AGENCIJA ZA KOMERCIJALNU DJELATNOST proizvodno, uslužno i trgovačko d.o.o. Savska cesta 31, 10000 Zagreb OIB: 58843087891	Evidencijski broj: 1/INV/OPN
III. Izmjena Poziva na dostavu ponuda

Broj: 13/2024-30

Sukladno traženju zainteresiranog gospodarskog subjekta i točki 10. Poziva za dostavu ponuda, u otvorenom postupku nabave „Izgradnja Data centra Sveta Nedelja“, Naručitelj pojašnjava te mijenja Poziv za dostavu ponuda kako slijedi:

1. Shema stavke: AKD IZ-A BR 01.
2. II Izmjena\_Troškovnik 1\_INV\_OPN

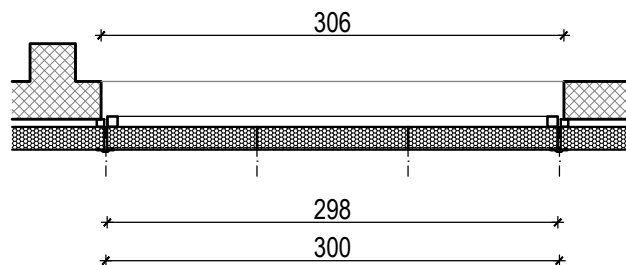
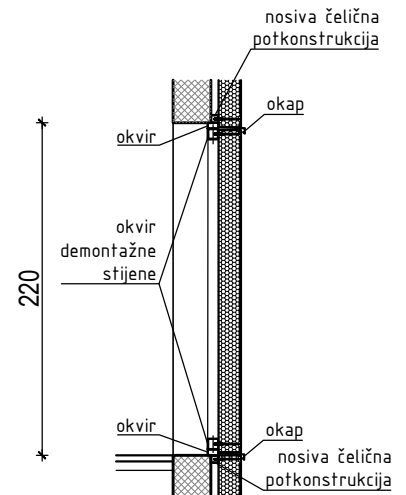
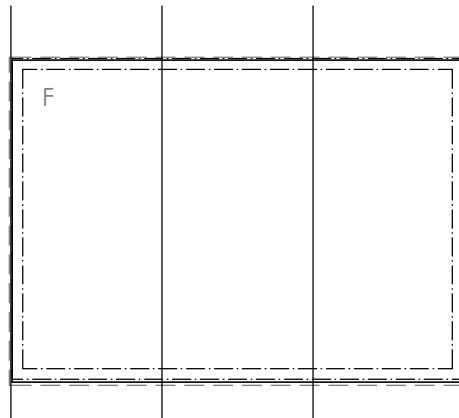
*„U troškovniku građevinsko-obrtničkih radova stavka:*

*19.1. Čelična potkonstrukcija demontažne stijene*

*okvirna potkonstrukcija od šupljih kvadratnih čeličnih profila, S235JR.*

*Nema navedene dimenzije, preopćenita je i ne može se ponuditi na temelju ove specifikacije. Molimo dopuniti stavku sa potrebnim podacima.“*

*Dimenzije potkonstrukcije su za demontažnu stijenu od fasadnih panela, dimenzija 300x220 cm. Sastoji se od okvira na koji se montiraju paneli i potkonstrukciju koja je fiksirana na AB zidove. Sve je prikazano u projektu, u prilogu I. ove izmjene se nalazi shema stavke: AKD IZ-A BR 01.*

vrsta: čelična potkonstrukcija demontažne stijene  
 završna obrada: vruće cinčano  
 ugradnja: na profile ugrađene na betonsku nosivu konstrukciju  
 opis: okvirna potkonstrukcija od šupljih kvadratnih čeličnih profila, S235JR.  
 napomena: sav pomoćni materijal, elemente ugradnje i sidrenja, završnu obradu prema izboru projektanta uključiti u cijenu.
